審議状況 第51回

協議資料
現況写真

開発概要	
①建物名	シタディーンハーバーフロント横浜
②住所	中区日本大通5番2号
③用途地域	商業地域(80%/700%) 第7種高度地域 防火地域
④まちづくりに関する制度	日本大通り用途誘導地区地区計画
⑤敷地面積㎡	1,593.17
⑥建築面積㎡	1,155.67
⑦延床面積㎡(建築物全体)	12,410.65(13,848.91)
⑧容積率(%)	778.99
⑨建蔽率(%)	72.53
⑩階数	地上17階、地下2階
⑪最高高さ(m)	59.98
⑫用途・機能	ホテル・飲食店・駐車場
事業者	
①事業者	NTT都市開発(株)
②設計者	大成建設(株)
③施工者	大成建設(株)横浜支店

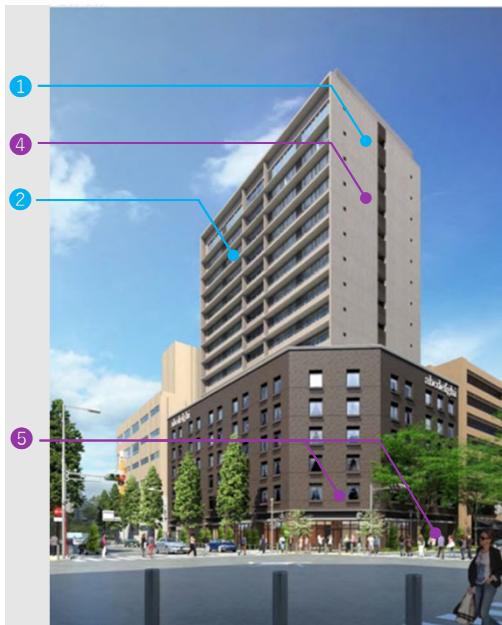
- A. ファード全体
 - ①
 - ・ ほとんど窓のないほうにまで庇を回す必要はない
 - ・ 低層部に配慮して高層部はシンプルに整理することが重要
- C. 高層部
 - ②
 - ・ 高層部の方の庇を、少し柔らかい、ソフトな感じにしてほしい
- D. 中層・低層部
 - ③
 - ・ 低層部のホテル部分は、もう少し抽象化したような窓デザインもある

- 外・建物の形が変になってしまっている。ほとんど窓のないほうにまで庇を回す必要はないのではないか。①
- 特に低層部の質感や素材、意匠などに配慮し、高層部はシンプルに整理することが重要だと思われる。①
- 分節を生かした何か、縦方向でいくのか、あるいはその間の窓とそれ以外とか、あるいは両壁のところはふさがれて壁になってもいいような、そういう庇のとり方もあるのかなと思う。
- 下の重厚な部分から、上が軽やかなものになる間に、アルミという全然違う素材が入ってきているところに違和感がある。
- 海の方に開けていくホテルのため、駐車場のボリュームの壁面になっているようなところの外壁の見え方に、統一性を付加できるとよい。
- 機械設備をルーバーで隠している点は、もう少しできるところだと思う。

- この地区では、低層部は地区の街並みとの連続性を重視しつつ、高層部はむしろ対比的に軽やかに、変にいろいろな歴史を持ち込まない感じがある。それに対し、高層部の方の庇がちょっと重たいのではないかな。少し柔らかい、ソフトな感じでやってもらいたい。②

- 低層部のホテル部分は、ホテルだったらもう少し抽象化したような窓デザインもあると思う。普通に窓が空いていてマンションのような状態なので。③

- 上部は、縦ラインを強調したデザインに変更し、宴会場のレイアウトも変更し、平面計画が外側ににじみ出ているという、アクセントがあってよい。
- 本町通り側のファサードが縦線だけで寂しいので、上部が別の素材で表現されてもいい。
- 色彩が白過ぎる。ここを見て泊まりたくなるホテルとして認識されることも非常に重要である。
- 造形的には縦の垂直のストライプが強調されているので、低層部の水平のラインとの間に非常に大きなギャップが出ているので、今後検討してほしい。
- 妻側の最上部のところも、サインがあるだけではなく何か素材とか変化をつけてもよい。④

- 低・中層部の素材感は引き続き考えてほしい。⑤
- 中層部の上端でアクセントをつけているが、歴史的なものを背負うならもっと彫り深さを考えてよいし、差異を出すならば現代的なデザインとして洗練さに磨きをかけることもある。
- 大さん橋通り側の方に、もう少し表情を作れないか。
- 軸の交点という考え方があった方がいい。
- オープンテラスのところをうまく使うことで、大さん橋通り側の風景をつくっていくこともあるかもしれないので、「妻面側」となっている大さん橋通り側の風景をどうつくるか総合的に検討してほしい。⑤

- ①
 - ・ 窓のない面に庇のないシンプルなデザインに変更
- ②
 - ・ 庇を囲うようなデザインに変更
- ④
 - ・ 妻面側のつるつとした存在感に違和感がある
- ③
 - ・ 街並みと呼応した窓のデザインの構成とし、1階はピロティーとすることで街に開かれたにぎわい空間の創出に寄与している
- ⑤
 - ・ 低・中層部の素材感は引き続き考えてほしい
 - ・ 「妻面側」のオープンテラスのところをうまく使い、大さん橋までのシークエンスを面白くするため総合的に検討すべき
